SERVICE BULLETIN

MODIFIKATION DES ÜBERLAUFGEFÄSSES

FÜR ROTAX[®] MOTOR TYPE 912 UND 914 (SERIE)

SB-912-039**SB-914-025**

(siehe dazu Bild 1)

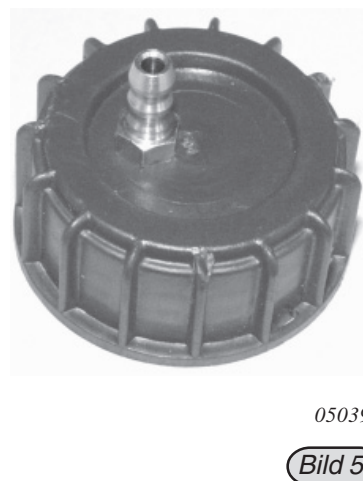
3.1.2) Variante 1

- Bestehende Entlüftungsbohrung von Ø 1mm auf Ø 2,5 mm aufbohren.

(siehe dazu Bild 2 bis Bild 5)

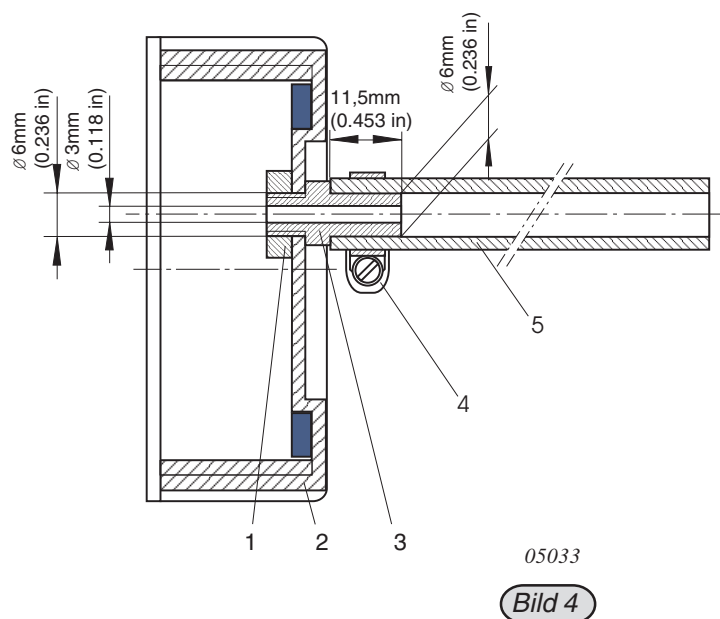
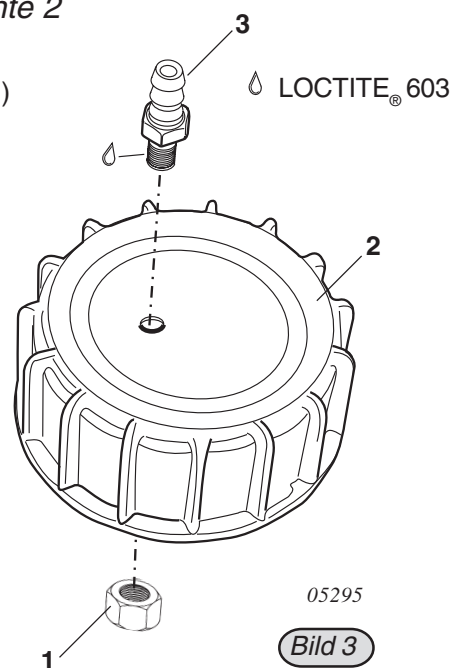
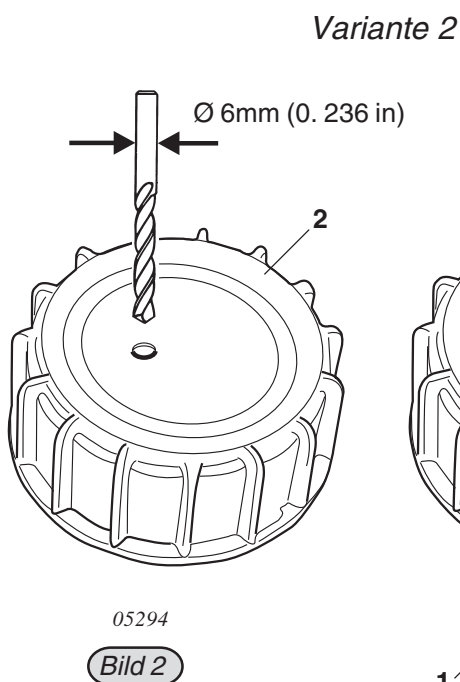
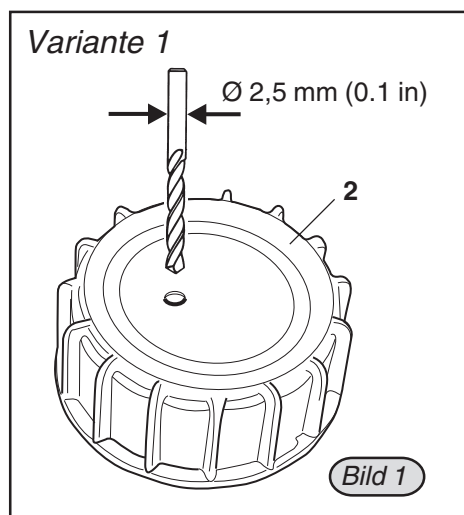
3.1.3) Variante 2

- Bestehende Entlüftungsbohrung von Ø 1mm auf Ø 6mm aufbohren.

- Gewinde der Schlauchtülle (3) mit LOCTITE[®] 603 einstreichen.

- Schlauchtülle (3) mit dem Gewinde voran in die Bohrung stecken.

- Schlauchtülle (3) mit der SK-Mutter M6 (1) fixieren. Anzugsdrehmoment 5 Nm.
